SERVICE INFORMATION NO. SI 42-029

TM TAE 125-0015, Revision 2 / 31.05.2006 TM TAE 125-0015, Revision 2 / May 31, 2006

Aluminum Pipe Combined Pump – Module Block

Bild 1 / Fig. 1

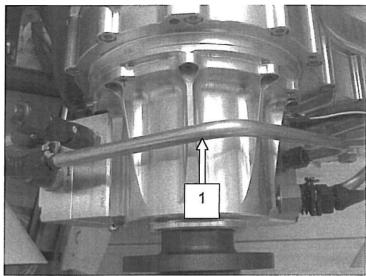
Vibrations can cause damage to the aluminum pipe combined

Detach the aluminum pipe combined pump – module block. Do this by detaching the union nuts of the aluminum pipe.

Replace aluminum pipe combined pump - module block with hose

Bild 3 / Fig. 3

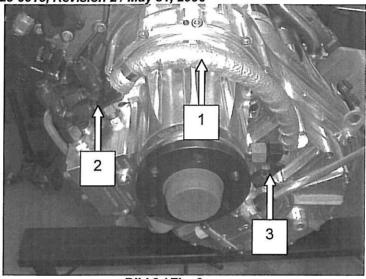
2. Attach the new hose combined pump – module block P/N 02-6120-16023R1 or 02-6120-16022R2 (only for DA42 installation). Tighten the hose connections to the prescribed tightening torque. See Fig. 3 and Fig. 4.

Pay attention to the different angels of the hose

Tightening torque:
20 Nm
